MISSIONE BILATERALE DI ASSISTENZA E SUPPORTO IN LIBIA

Comando MIASIT

OGGETTO: "Relazione preliminare" sugli aspetti di *Force Protection* dell'edificio individuato quale sede del Comando MIASIT nel sedime dell'*Hotel Peacock* in Tripoli.

Immagine n.3: distanza lato Nord, Edificio Comando - muro perimetrale

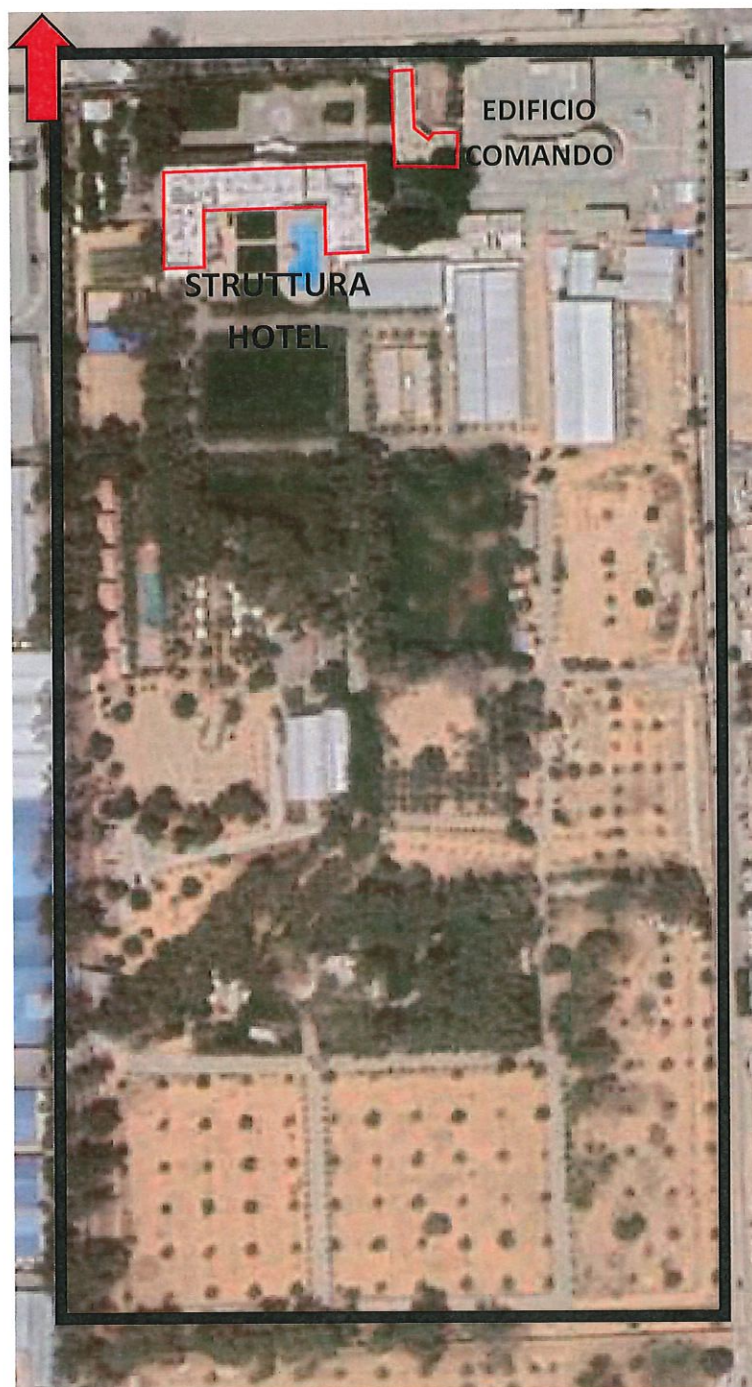
Nello specifico, l'**edificio Comando** si trova nell'ala nord dell'Hotel. A nord dista 4,3 m dal muro perimetrale della struttura alberghiera (secondo livello di protezione - **Immagine n.3**), ad est è presente un distributore di benzina attualmente funzionante ad una distanza di circa 28 m. con relative cisterne di gasolio sotterranee a circa 33m (**Immagine n.4**).

- minimizzare, ove possibile, l'utilizzo dei locali posizionati nella zona a nord, poiché fisicamente più vicini al perimetro esterno, evitando conseguentemente di prevederne l'utilizzo come locali "sensibili" e/o contenuti apparati classificati. Qualora dovessero essere posizionati i citati apparati classificati nell'edificio, si consiglia di collocarli ad una distanza di almeno 25 m di raggio dal perimetro esterno e da qualsiasi altro edificio nelle vicinanze;

- porre in essere una divisione costituita da *T-wall* o da un muro in cemento armato, lungo il lato est dell'edificio in questione, al fine di creare sia una protezione dai possibili pericoli derivanti dalla vicinanza al distributore di benzina sia per avere una divisione concreta dall'area circostante e costituire così una protezione visiva per il personale che occuperà l'edificio;
